新竹縣政府工程查核代表照片表

工程名稱：新竹縣原住民族教育推廣中心新建工程

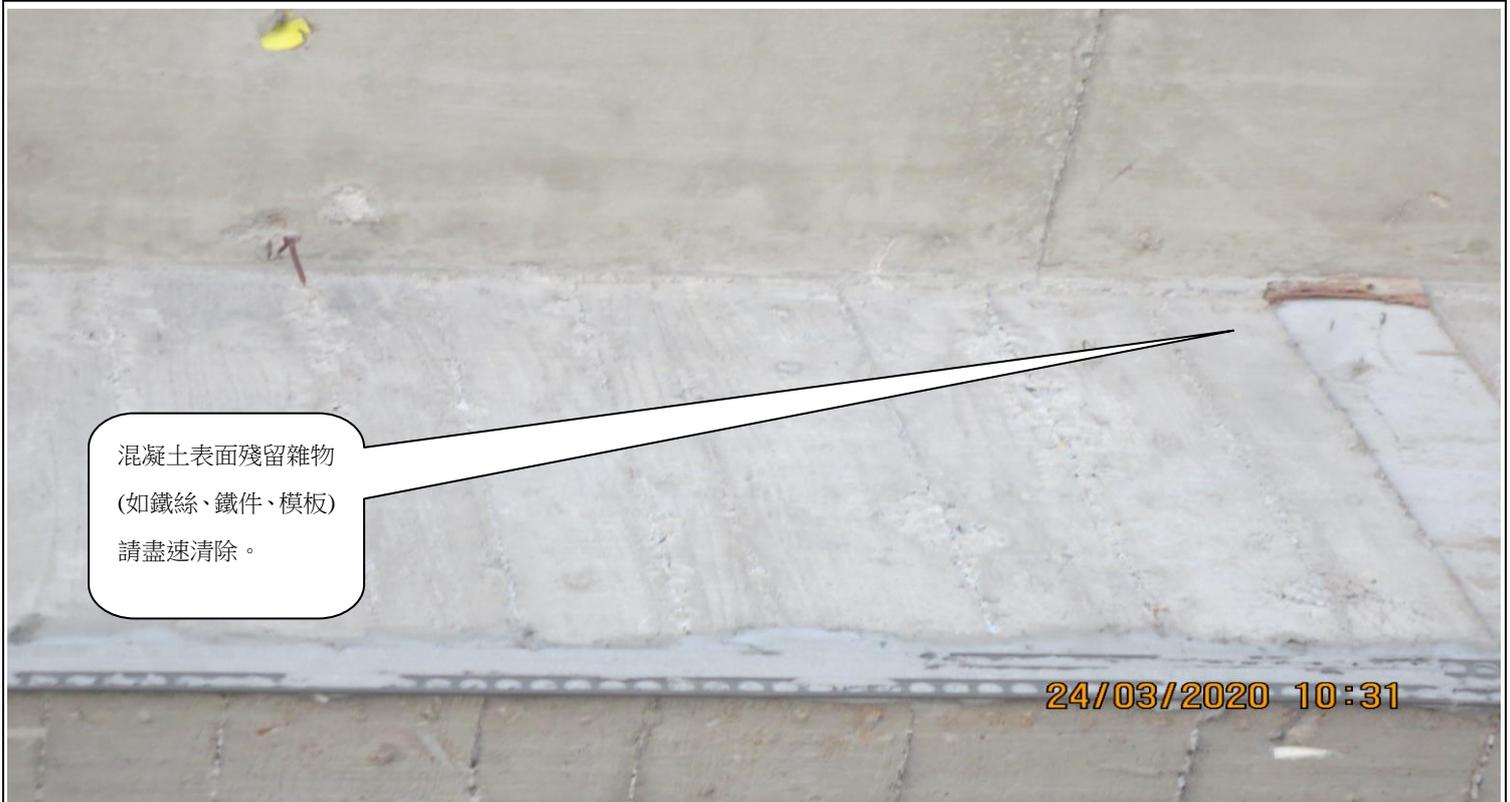
混凝土澆置、搗實不合規範，有冷縫、蜂窩或孔洞產生。

混凝土表面殘留雜物(如鐵絲、鐵件、模板)請盡速清除。

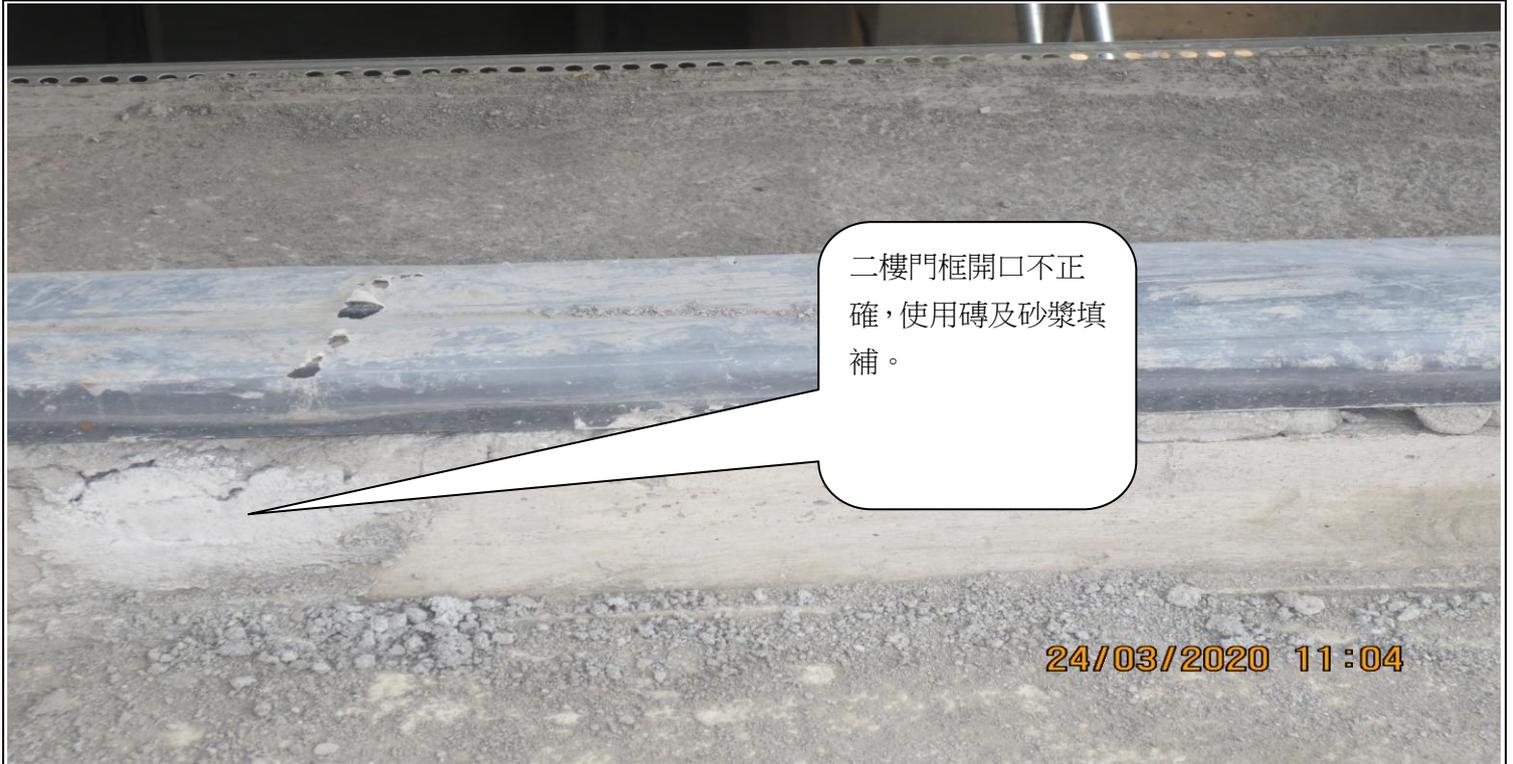
二樓門框開口不正確，使用磚及砂漿填補。

二樓門框開口不正確，使用磚及砂漿填補。

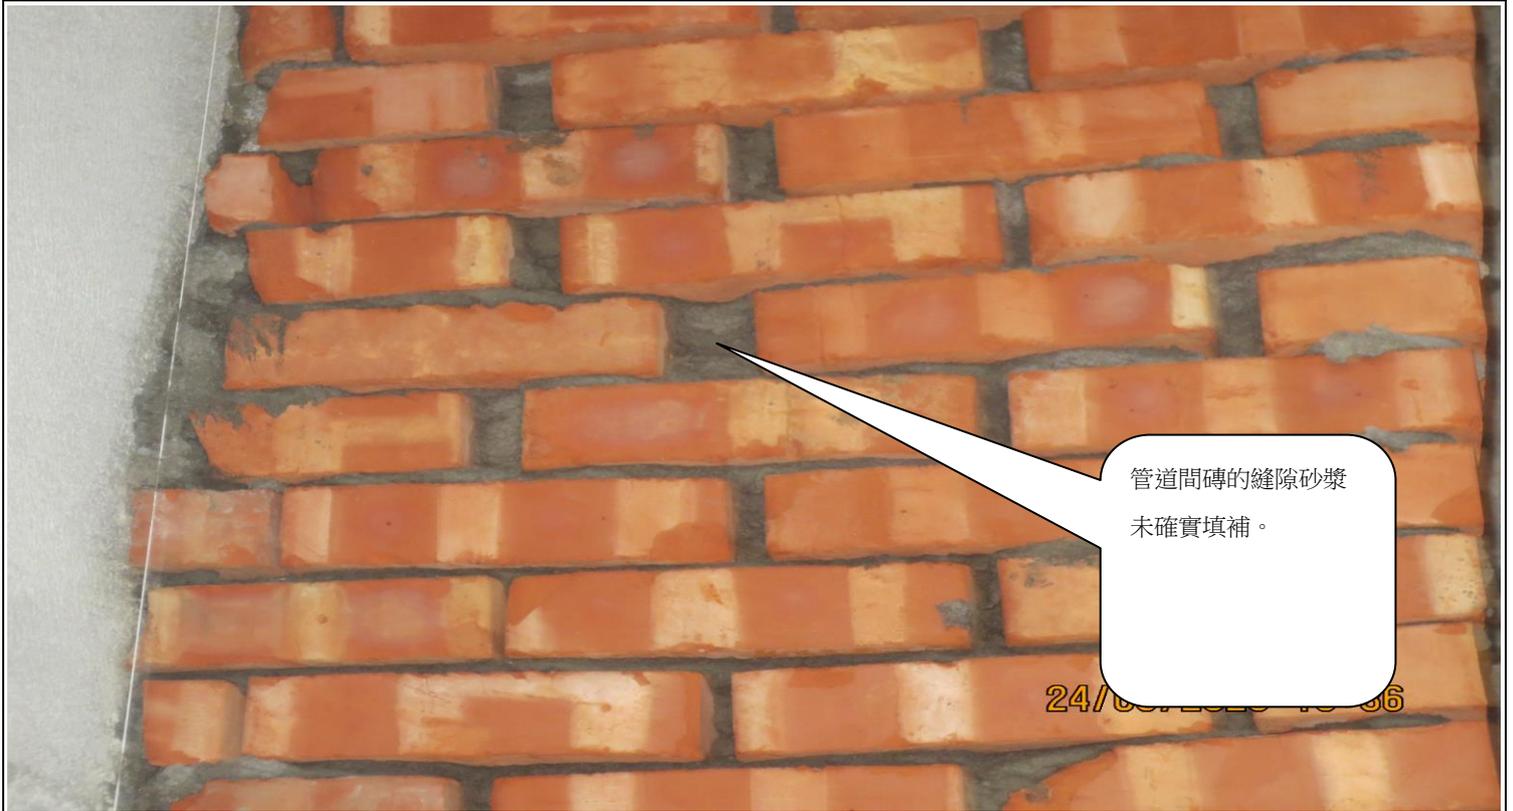
管路進行方向改變時，未採用順水 T 或以兩個 45 度彎頭。

屋外接地電線埋設深度不足裸露於地表，未確實保護。
